Mission régionale d'autorité environnementale

**Avis délibéré
sur le projet immobilier du « 18 juin »
à Ermont (95)**

N° APJIF-2024-021
du 07/05/2024

Figure 3 : Plan du premier niveau de sous-sol, plan du rez-de-chaussée et coupe nord-sud (source : permis de construire A02, A03 et C03). En comparant à l'état actuel (Figure 2), il est constaté l'importante augmentation des hauteurs du bâti et des surfaces artificialisées.

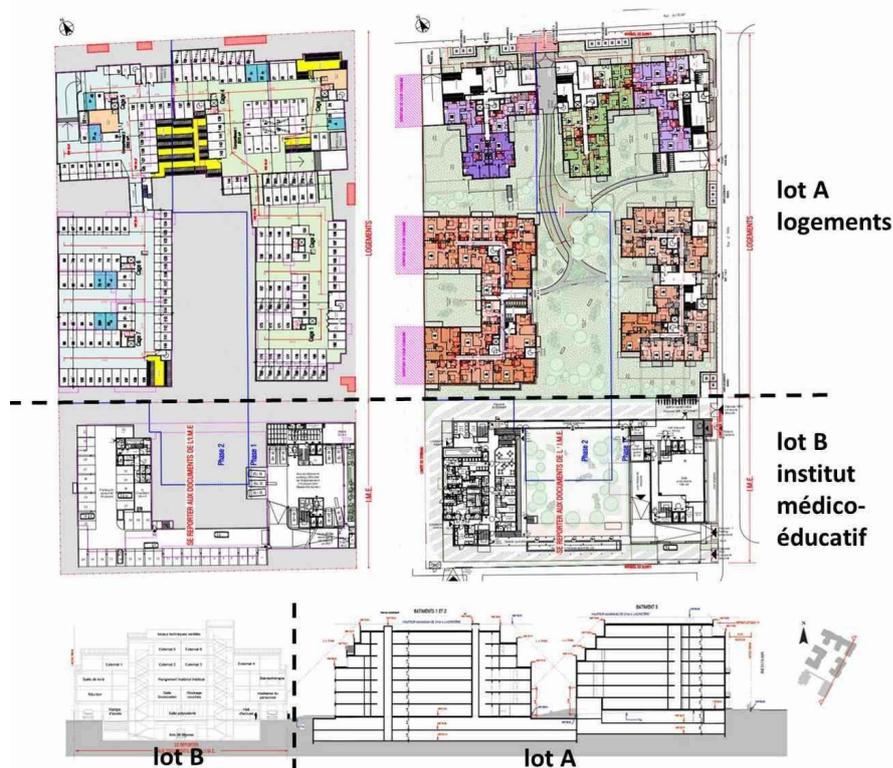
Enfin, le dossier ne présente pas différents scénarios portant, par exemple, sur la quantification et le mode d'organisation des places de stationnement automobile. Le dossier justifie ce choix par les règles du PLU qui impose deux places par logement de plus de 45 m² et une place par logement de moins de 45 m² et pour les logements sociaux⁴. Le choix de construire ces places en souterrain viserait, d'après le maître d'ouvrage, à diminuer la surface de sol imperméabilisé. Mais leur nombre n'est pas justifié au regard de la desserte en transports en commun et de l'objectif de développement de liaisons destinées aux modes actifs pourtant inscrit dans l'OAP dédiée au projet.

(2) L'Autorité environnementale recommande de présenter des solutions de substitution raisonnables aux choix retenus et leur analyse comparative au regard de leurs incidences sur l'environnement et la santé, notamment en ce qui concerne la réduction des surfaces de pleine terre, les démolitions et le dimensionnement du stationnement automobile.

Figure 5 : Les sites pollués proches du projet et les sources potentielles de pollution dans l'emprise du projet (source : étude d'impact, p. 43)

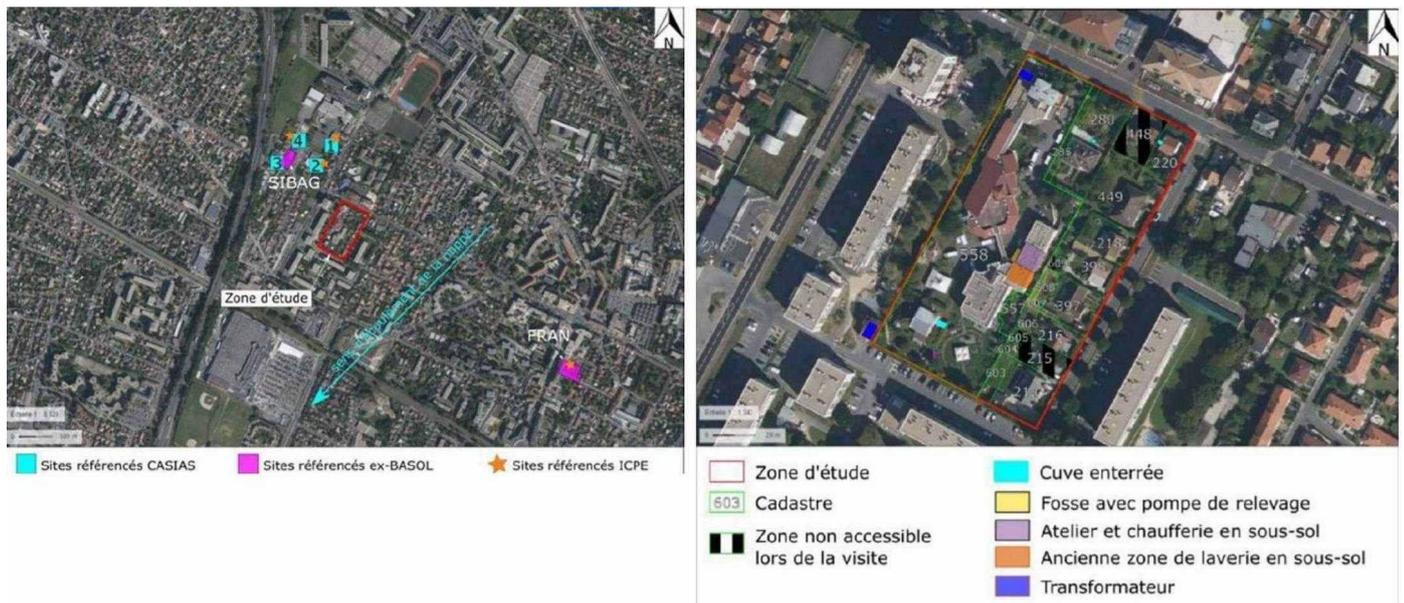
L'étude d'impact présente le « site 1 » comme seul site pouvant présenter une source de pollution pour le projet. L'argument avancé par le maître d'ouvrage considère la direction et le sens d'écoulement majoritaire de la nappe superficielle et l'identifie comme seul vecteur de transport de pollution. Cet argument ne prend pas en compte les variations ponctuelles que peuvent avoir les directions et sens d'écoulements de nappe sur le temps long ainsi que le transfert de pollution par le vecteur aérien.

- compléter la caractérisation des risques de pollution du site du projet pour prendre en compte les variations des sens d'écoulements des nappes d'eaux, ainsi que le transfert de pollution par le vecteur aérien, ce qui peut amener des polluants venant d'ailleurs vers le site du projet,
- définir le cas échéant des mesures de suivi des pollutions concernées.
